ÉTUDE D'IMPACTS SUR L'ENVIRONNEMENT
Protection des berges de la baie des Ha ! Ha !
Secteur du chemin de la Batture

Deuxième rapport complémentaire

**OBJET: Deuxième rapport complémentaire
Étude d'impacts sur l'environnement
Protection des berges de la baie des Ha ! Ha !
Secteur chemin de la Batture
N/Dossier : SL-00G051**

Figure no: **01**

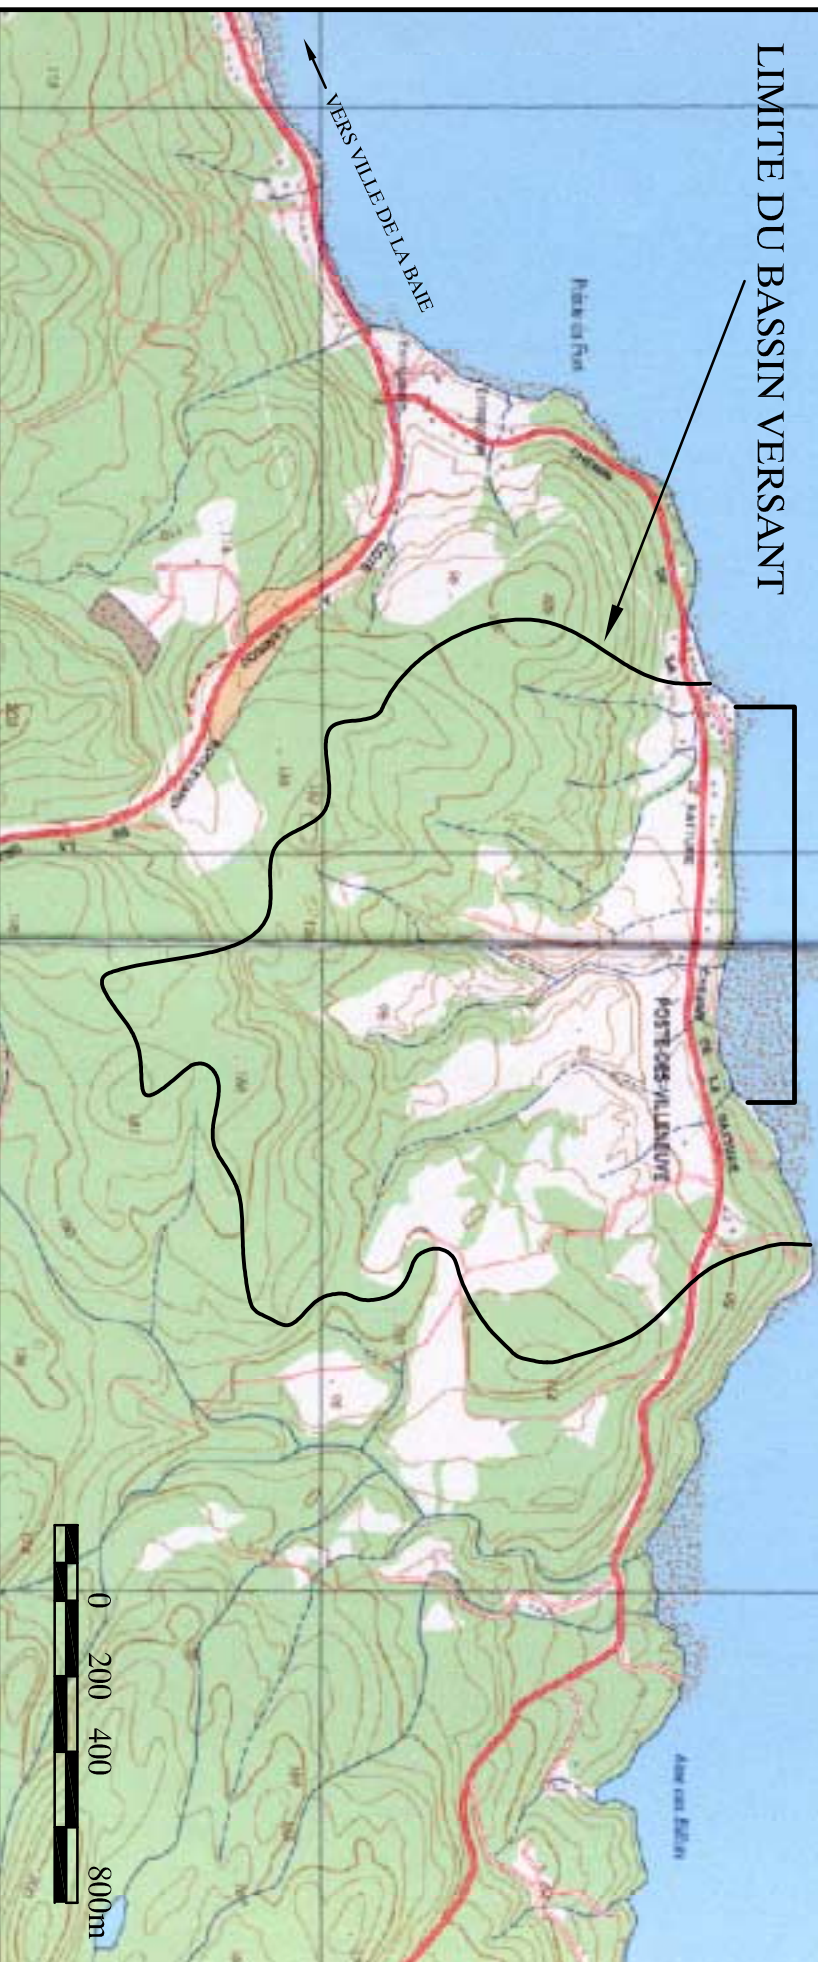
Les eaux circulant dans ces ruisseaux proviennent du drainage naturel des collines situées au sud de la zone d'intervention. Au niveau de la zone agricole et domiciliaire, ils ont généralement fait l'objet d'aménagement de canalisation. La figure 1 de l'appendice no 4 montre le sous-bassin versant du secteur.
